SERVICE INFO – INA 0130

Uusi hihnankiristin 531 0859 10

Kattaa moottorit D5204 ja D5244

Kuva 1: 531 0859 10 – uusi hihnankiristin

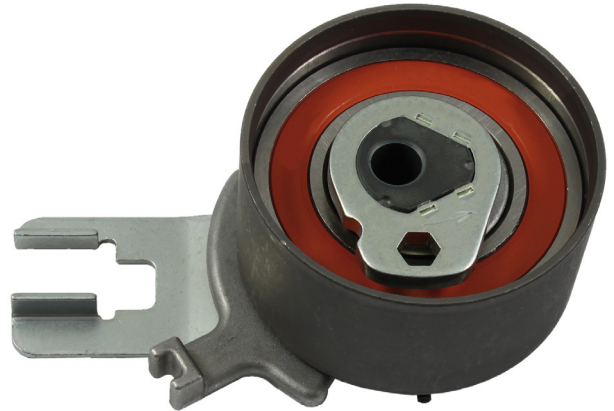
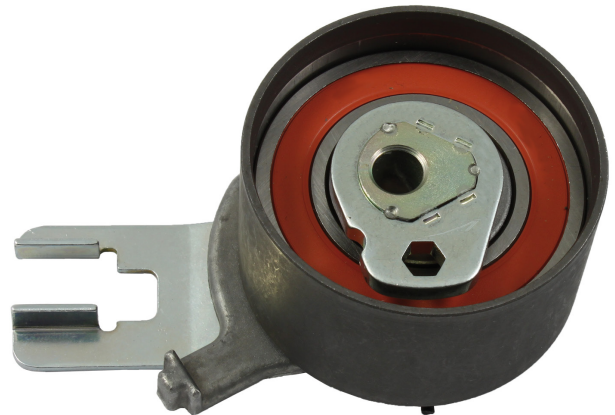
Esitetyissä ajoneuvoissa voidaan kiristinpyörää 531 0515 10 (kuva 2) käyttää vain moottorin numeron rajaamissa määrissä.

Tämän vuoksi kehitti Schaeffler Automotive Aftermarket uuden kiristinpyörän 531 0859 10 (kuva 1). Se kattaa kaikki moottorit D5204 ja D5244 moottorit koko tuotantoajan puiteissa.

Kiristinpyörät poikkeavat ulkonäöllisesti toisistaan vain asetuksen osoittimen suhteen.

Sarja 530 0504 10 kiristinpyörällä 531 0515 10 on korvattu sarjalla 530 0582 10 ja uudella kiristinpyörällä.
